Zoals afgesproken hierbij de onderbouwing waarom de bomen weg moeten. Zoals je hieronder kan zien schuift de asfaltconstructie de groenstrook in.

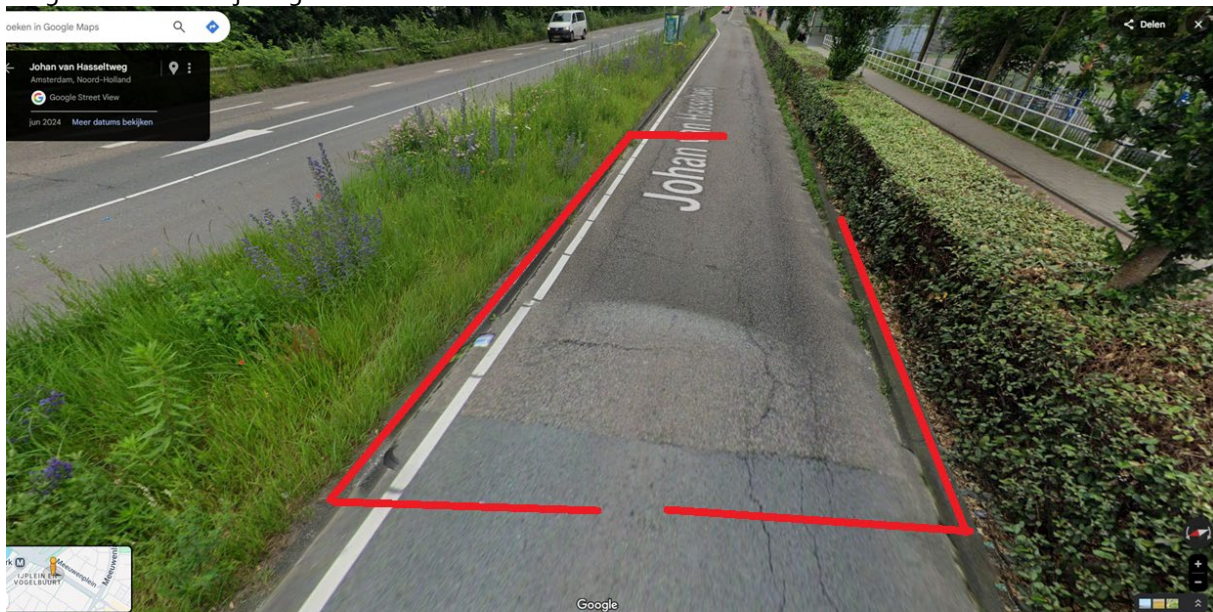
Dit is natuurlijk niet wenselijk. Om dit op te lossen moeten we de gehele asfaltconstructie incl. fundering verwijderen. Ook zullen we de groenstrook moeten ontgraven om ruimte te maken om de L elementen te kunnen aanbrengen. We gaan aan twee zijden L elementen aanbrengen en koppelen deze aan elkaar. Daarnaast willen we bomengranulaat terug aanbrengen om meer body te creëren voor de L elementen. De overlevingskansen van de bomen wordt zeer mager als we daar veel moeten ontgraven. We zien dus graag dat de bomen worden gekapt en tijdelijk worden verplaatst en weer terug worden geplant op locatie. Kun je hiermee uit de voeten of heb je meer van mij nodig?

Schets hieronder (maatvoering buiten beschouwing laten)

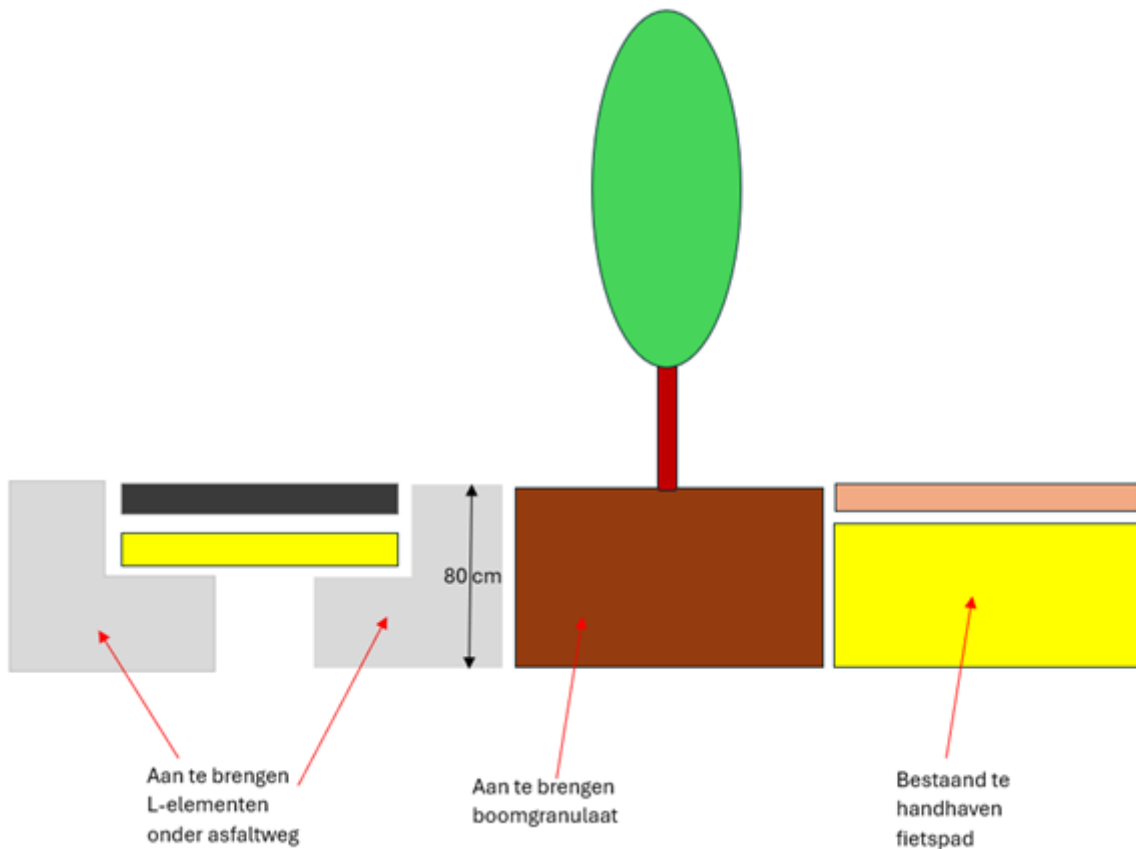
Vragen inclusief antwoord:

- Worden de elementen over de gehele lengte van de groenstrook aangebracht? **Ja**
- Welke afmetingen hebben de L-elementen? **Dat is nog niet bekend, maar iig met een voet van 0,5 m en 0,8 hoog**
- Tot welke diepte moet worden afgegraven? **0,8 m**
 - o Is het bijvoorbeeld mogelijk om de elementen te plaatsen zonder de groenstrook van de bomen af te graven? **Nee want we willen de fundering verbreden dmv bomengranulaat.**

Boomgranulaat als fundering en versteviging van de L-elementen.
